Keuringsverslag van een elektrische laagspanning- en zeer lage spanningsinstallatie

NIET CONFORM

Straatnaam Pol Antheunisstraat
Huisnummer 79
Busnummer
Postcode 9500
Gemeente GERAARDSBERGEN
Land België

Controlebezoek van een huishoudelijke installatie volgens (KB 08/09/2019) - AREI Boek 1- 6.5. en 4.2.4.3.

SCHEMATA

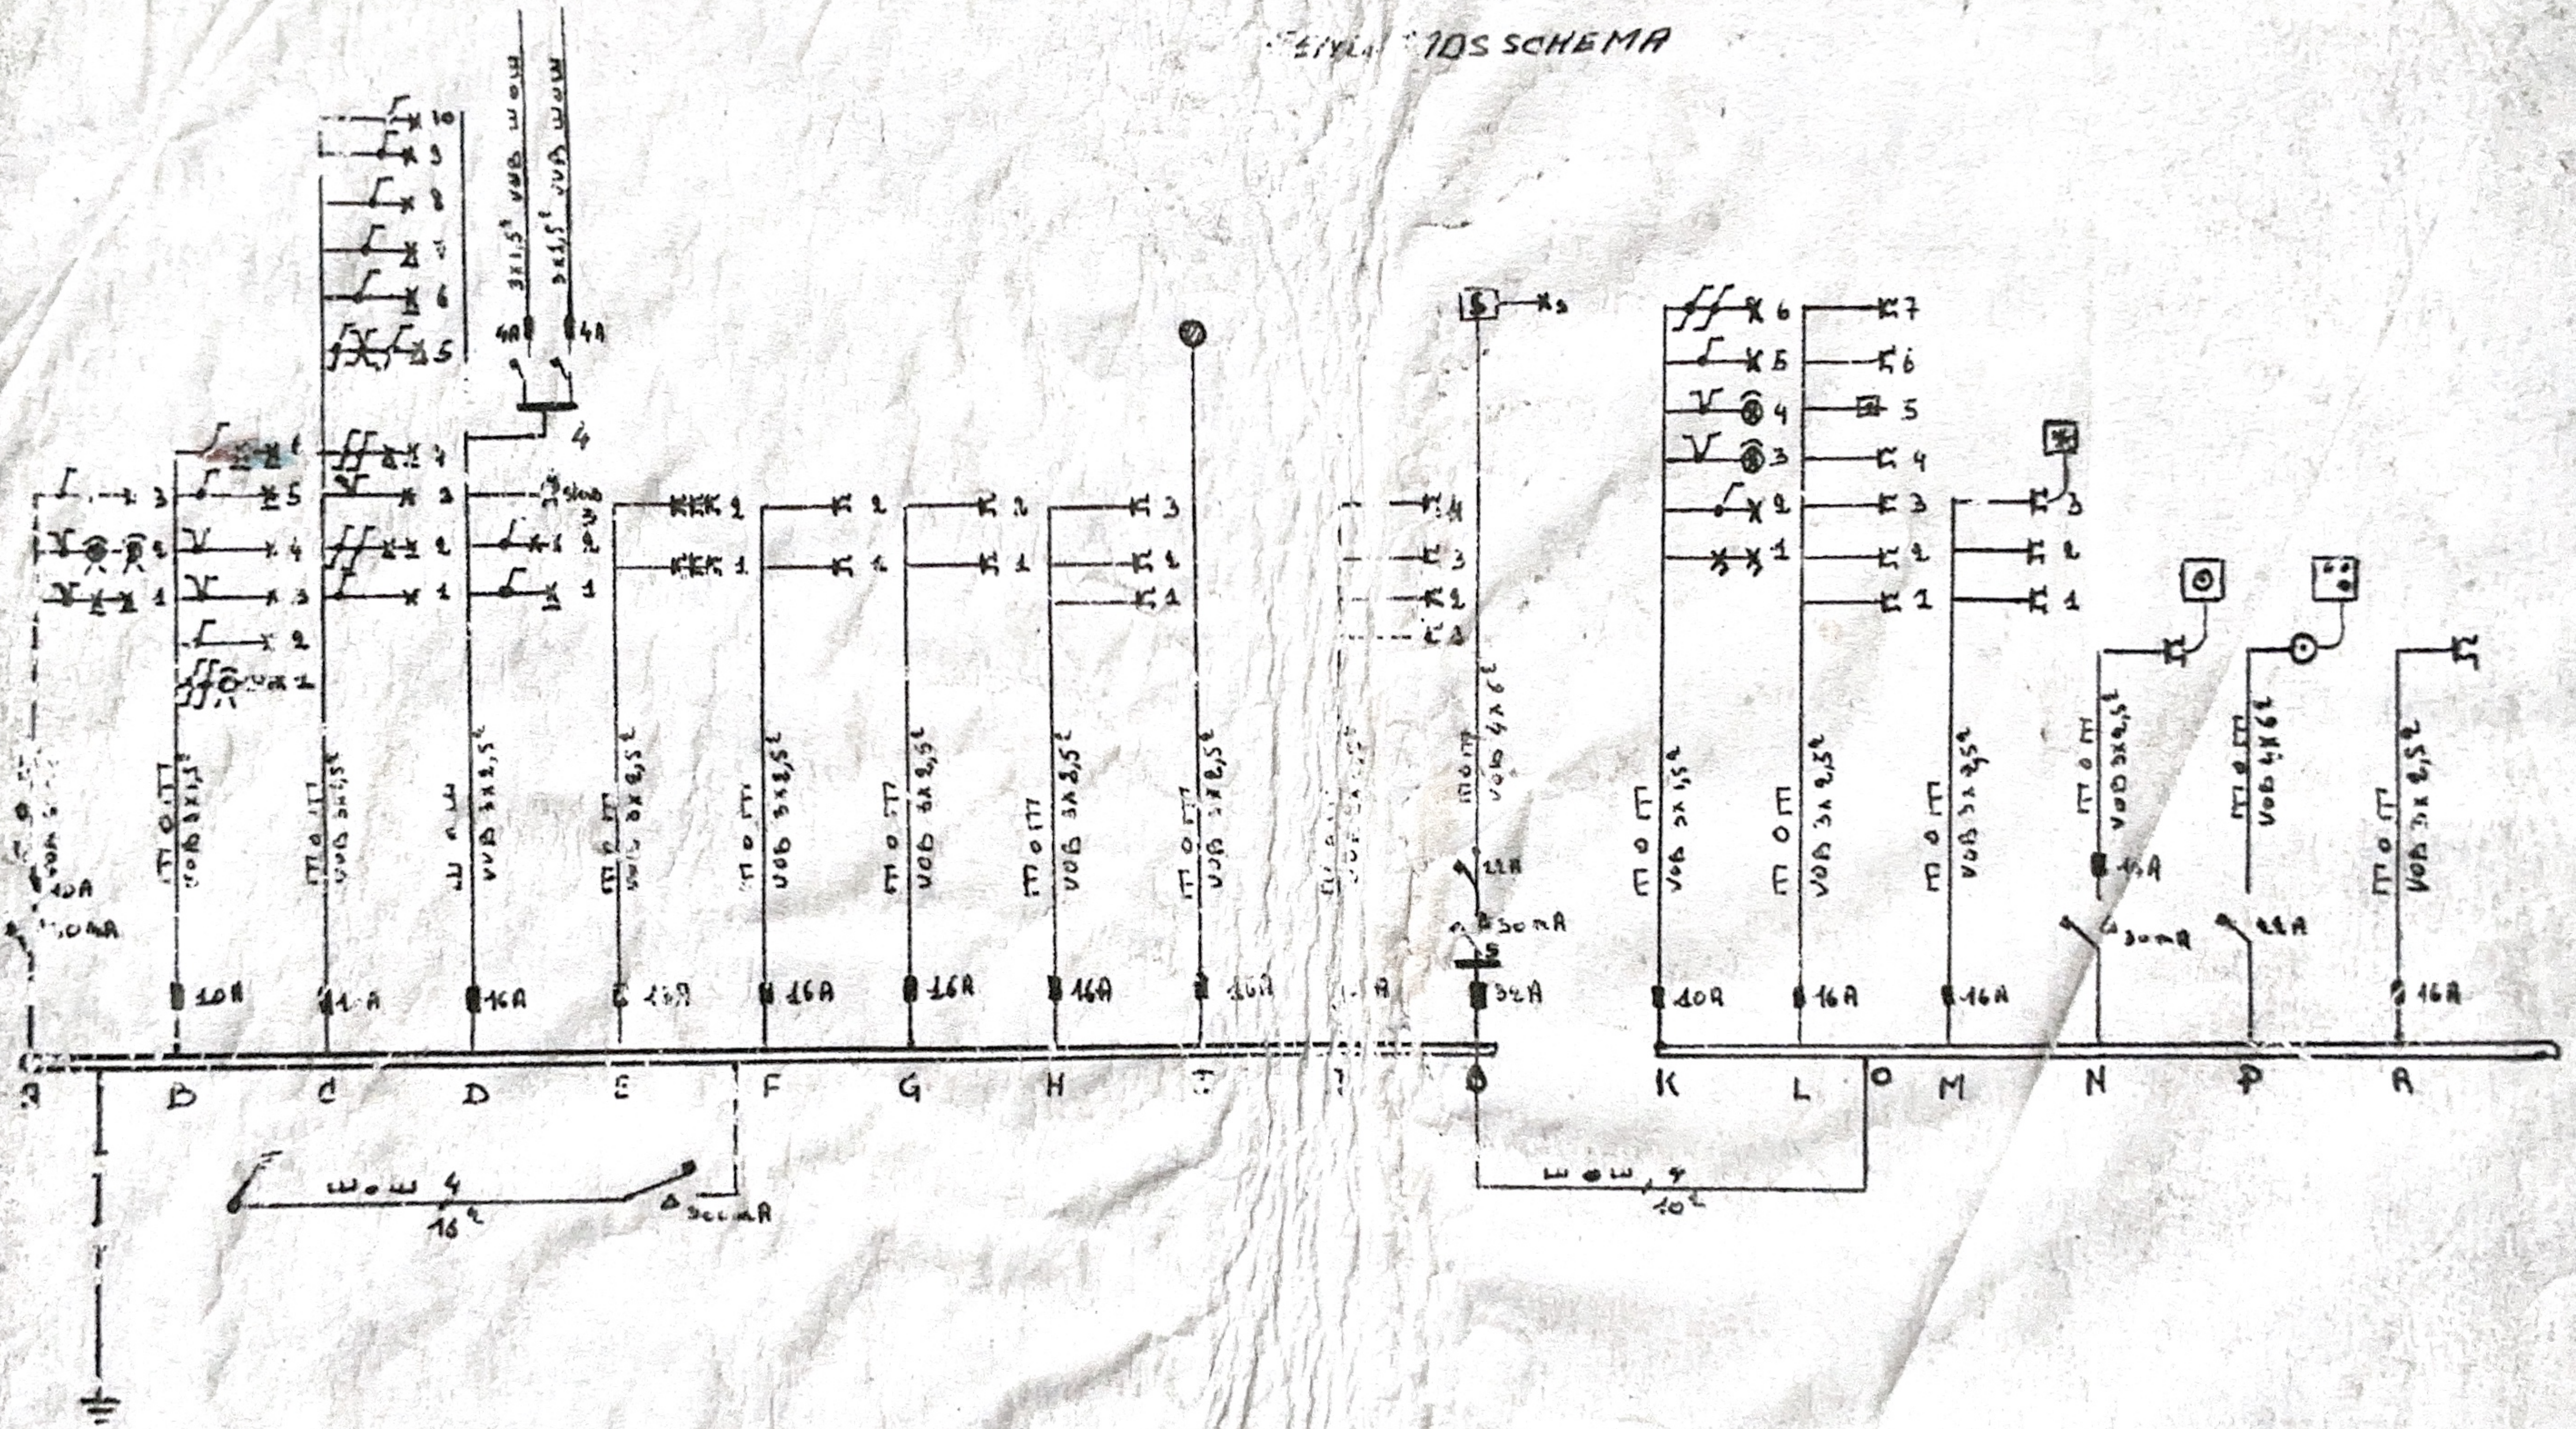
- I1.02 Eéndraadschema van de installatie komt niet overeen met de werkelijkheid. (Boek 1 Afdeling 2.12 - 2.13 en 3.1.2)
- I1.04 Situatieschema van de installatie komt niet overeen met de werkelijkheid. (Boek 1 Afdeling 2.12 - 2.13 en 3.1.2)

- I1.06 De gebruikte symbolen op het eendraadsschema en/of situatieplan stemmen niet overeen met deze opgenomen in tabel 2.23. (Boek 1 onderafdeling 3.1.2.1.a)

- N5 De verlichting is nog niet definitief geplaatst.
- nota/note 27 Het EAN-nummer kon ons niet meegedeeld worden tijdens onze rondgang.
- Aantal polen ontbreken. Symbolen zijn niet juist van de automaten.

- Keuken ontbreekt.
- Automaat 4P C32 - Automaat 2P C16 Positie: Bovenste rij module 6 (Links-rechts).
- Lusterklemmen moeten vervangen worden door wago's.
